Izjasnitev do pripomb in predlogov na izdelano

»Poročilo o vplivih na okolje za HE Mokrice, (HSE Invest, januar, dop. junij 2015, dop. november 2016, dop. julij 2017. dop. nov 2017, dop. februar 2018, dop. april 2018)«

6. mnenje

Objekt: **HE MOKRICE**

17. navedba

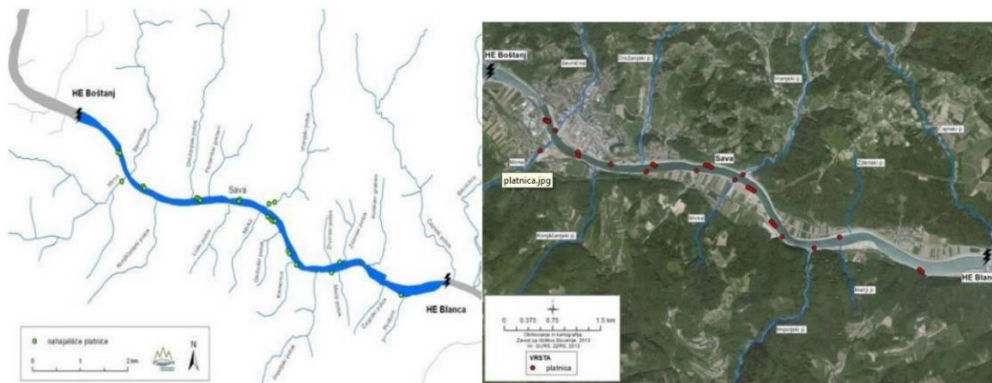
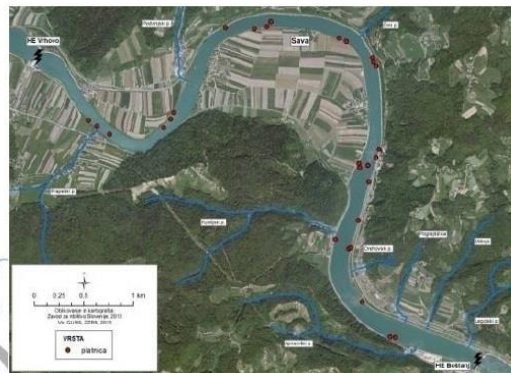
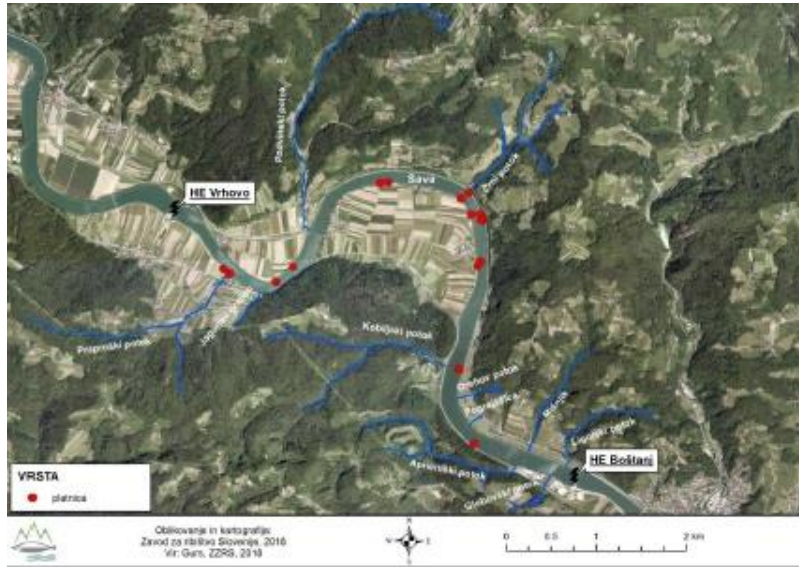
2. V primeru vseh treh omenjenih hidroelektrarn se večina podusti in platnic v nekaj letih po vzpostavitvi akumulacije pomakne v njen zgornji del, proti jezovni zgradbi, kjer po našem mnenju najdejo hitreje tekočo vodo. V spodnjih delih akumulacij, kjer je tok počasnejši, jih ne najdemo ali pa so prisotne le posamič. Primer: akumulacija HE Krško, ki je najbolj dolvodna akumulacija spodnjėsavskih hidroelektrarn, kjer je bil ihtiološki monitoring že dvakrat izveden, je v treh letih opazen premik platnic proti zgornjemu delu akumulacije in v bližino pritokov (slika 2 in slika 3). Rezultati kažejo na to, da spodnji večkilometrski del akumulacije, ki v primeru akumulacije Krško predstavlja več kot polovico akumulacije, kot življenjski prostor za platnico ni ustrezen. Larinier (2000) v svojem delu Dams and Fish migration poudarja, da se dolgoročno pogosto tudi 100 % učinkovit prehod za ribe izkaže kot neučinkovit za migratorne vrste rib zaradi sprememb v hidrološkem režimu, kvaliteti vode, porastu predacije ter izgubi oziroma uničenju habitata gor in dolvodno od pregrade. Ugotavljamo, da je ta aspekt za platnico na območju Mokric potrebno upoštevati.

Odgovor:

V kolikor pregledamo v sklopu ihtioloških monitoringov ugotovljeno razširjenost platnice v akumulacijskih bazenih HE Boštanj, HE Arto – Blanca in HE Krško, vidimo, da:

- so bile platnice v primeru akumulacijskega bazena HE Krško v ihtioloških monitoringih, opravljenih v letu 2014 (ZZRS, 2014b: str. 33)(levo) in 2017 (ZZRS, 2017b, str. 33)(desno), najdene tudi v skrajnem spodnjem delu akumulacijskega bazena,

- v primeru akumulacijskega bazena HE Arto – Blanca naveden premik platnic po vzpostavitvi akumulacijskega bazena v njegove zgornje dele ni viden, ampak platnica tako v letu 2010 (ZZRS, 2010b: str. 41)(levo) kot tudi v letu 2013 (ZZRS, 2014a: str. 111)(desno) akumulacijski bazen naseljuje v celoti,

- v primeru akumulacijskega bazena HE Boštanj platnice v vseh letih - zgoraj 2018 (ZZRS, 2018b: str. 40), desno spodaj 2013 (ZZRS, 2013a: str. 34), levo spodaj 2010 (ZZRS, 2010a, str. 29) naseljujejo akumulacijski bazen v celoti, prav tako pa ni mogoče opaziti omenjenega premika v zgornje dele akumulacijskega bazena ob vzpostavitvi akumulacijskega bazena.

A2 in A3

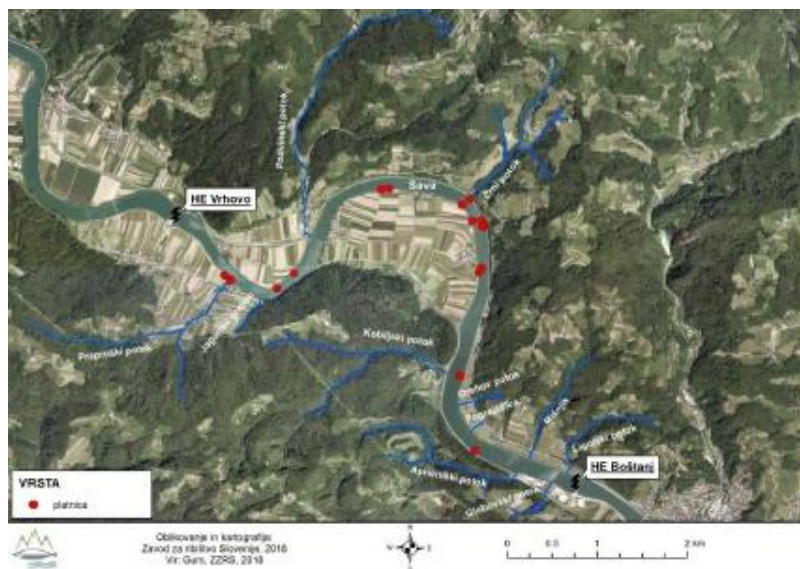
Str. 33 "2% vzorčenih rib je platnic (ujetih 25 osebkov) v mreži, še manj ujetim z elektroizlovom"

Pri prikazovanju rezultatov vzorčenj akumulacijskih bazenov z zabodnimi mrežami je potrebno upoštevati trajanje njihove postavitve. Pri izvedbi ihtioloških monitoringov akumulacijskih bazenov HE Boštanj, HE Arto – Blanca in HE Krško so bile zabodne mreže postavljene šest ali dvanajst ur. Šest urna postavitve prepreči razpad ujetih rib in množičnejši napad plenilcev. V primeru prikazovanja rezultatov vzorčenja z bentoškimi mrežami, ki so bile postavljene za samo šest ur, je potrebno skupno število osebkov in število osebkov posamezne vrste ustrezno preračunati skladno s standardi. Za leto 2013 ni podan način ulova, zato so podatki med seboj neprimerljivi. Do pomanjkljivosti metode »zabodnih mrež« se opredeljuje tudi dr. Mrakovčič v svojem mnenju, glej prilogo 3.

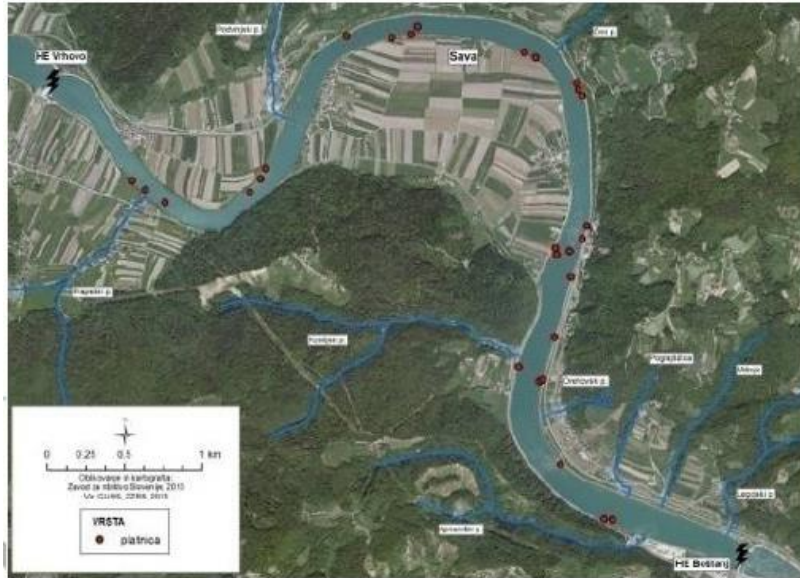
Str. 40 "Letos smo v mreže ujeli bistveno manj platnic (25 osebkov) kot v letih 2013 (53 osebkov) in 2010 (158 osebkov)".

A4

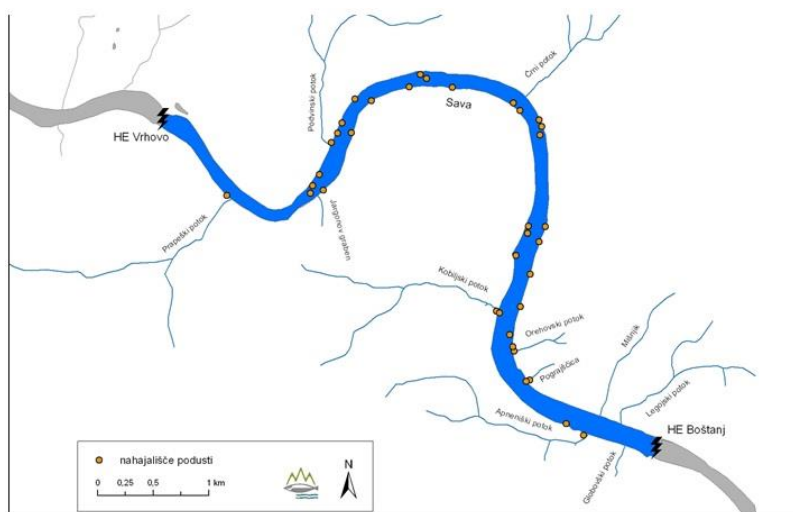
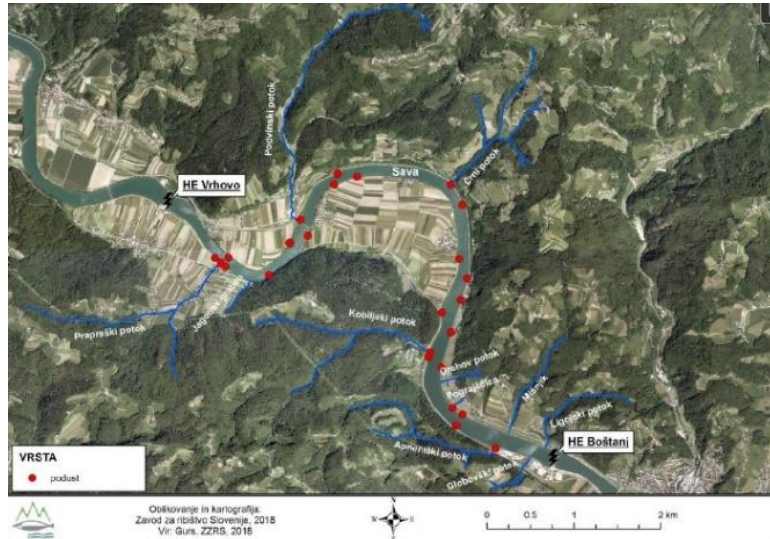
Str. 35 "Platnica in podust sta se podobno kot pred tremi leti, skoraj izključno pojavljali v zgornji polovici akumulacije"

V kolikor pregledamo v sklopu ihtioloških monitoringov ugotovljeno razširjenost platnice v akumulacijskem bazenu HE Boštanj, vidimo, da platnice v vseh letih - zgoraj 2018 (ZZRS, 2018b: str. 40), na sredi 2013 (ZZRS, 2013a: str. 34), spodaj 2010 (ZZRS, 2010a, str. 29) naseljujejo akumulacijski bazen v celoti.

V kolikor pregledamo v sklopu ihtioloških monitoringov ugotovljeno razširjenost podusti v akumulacijskem bazenu HE Boštanj, vidimo, da podusti v vseh letih – zgoraj 2018 (ZZRS, 2018b: str. 54), na sredi 2013 (ZZRS, 2013a: str. 40) in spodaj 2010 (ZZRS, 2010a: str. 43) naseljujejo akumulacijski bazen v celoti.

C1-3

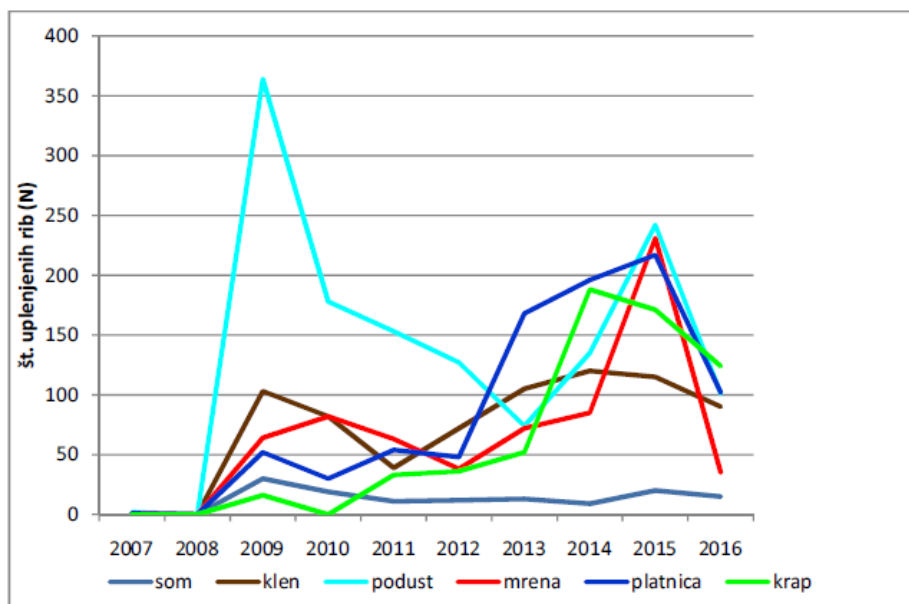
Str. 15 »Vsa leta vzorčenja se stalno pojavljajo klen, krap, mrena, ogrica, pisanka, platnica, ploščič, podust in srebrni koreselj. Opazno je občutno zmanjšanje števila osebkov, ki po našem mnenju tudi uspešno prepotujejo prehod. Upoštevajoč samo potamodromne vrste, je v opazovanem obdobju migriralo največ mren, klenov, podusti, ogric in platnic, podobno kot v prvem letu vzorčenja, razlike so le v številu ujetih osebkov. V zadnjem letu monitoringa smo zabeležili precej manj platnic«.

Str. 27 »Občutno manj kot v preteklih letih smo v zadnjem letu monitoringa zabeležili platnic«.

7-1

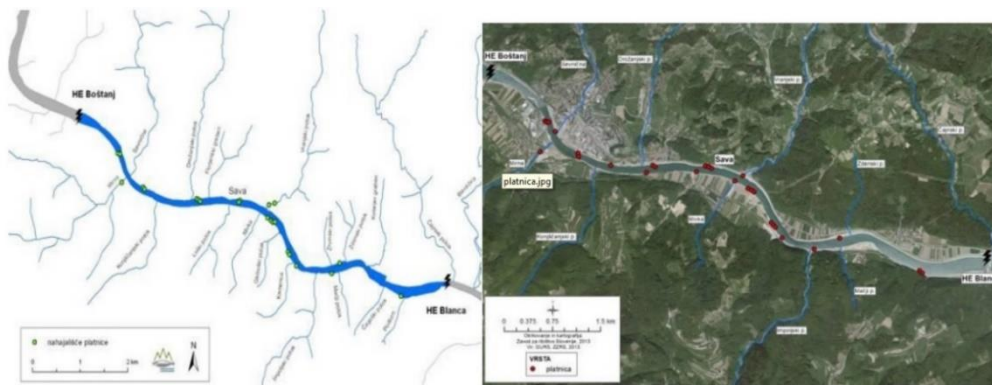
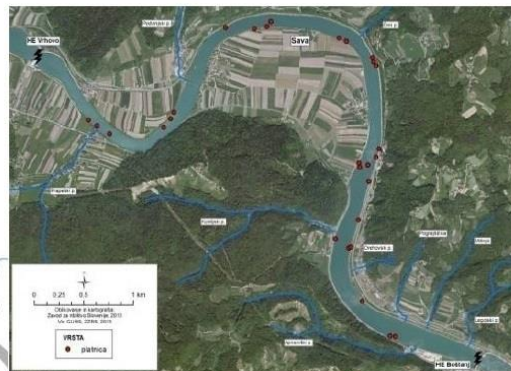
DPRS navaja, da se platnica zadržuje samo pod jezovi med HE Boštanj in HE Arto – Blanca oz. se izključno pojavlja v zgornji polovici akumulacije, pri čemer se sklicuje na vir (Zabirc s sodelavci, januar 2017). Na podlagi tega DPRS sklepa, da bo prišlo do izoliranosti populacij, ki bodo na dolgi rok izginile iz območja. Enak pojav pričakuje v bodoči akumulaciji HE Mokrice (7-1).

V kolikor pregledamo v sklopu ihtioloških monitoringov ugotovljeno razširjenost platnice v akumulacijskih bazenih HE Boštanj, HE Arto – Blanca in HE Krško, vidimo, da:

- so bile platnice v primeru akumulacijskega bazena HE Krško v ihtioloških monitoringih, opravljenih v letu 2014 (ZZRS, 2014b: str. 33)(levo) in 2017 (ZZRS, 2017b, str. 33)(desno), najdene tudi v skrajnem spodnjem delu akumulacijskega bazena,

- v primeru akumulacijskega bazena HE Arto – Blanca naveden premik platnic po vzpostavitvi akumulacijskega bazena v njegove zgornje dele ni viden, ampak platnica tako v letu 2010 (ZZRS, 2010b: str. 41)(levo) kot tudi v letu 2013 (ZZRS, 2014a: str. 111)(desno) akumulacijski bazen naseljuje v celoti,

- v primeru akumulacijskega bazena HE Boštanj platnice v vseh letih - zgoraj 2018 (ZZRS, 2018b: str. 40), desno spodaj 2013 (ZZRS, 2013a: str. 34), levo spodaj 2010 (ZZRS, 2010a, str. 29) naseljujejo akumulacijski bazen v celoti, prav tako pa ni mogoče opaziti omenjenega premika v zgornje dele akumulacijskega bazena ob vzpostavitvi bazena.
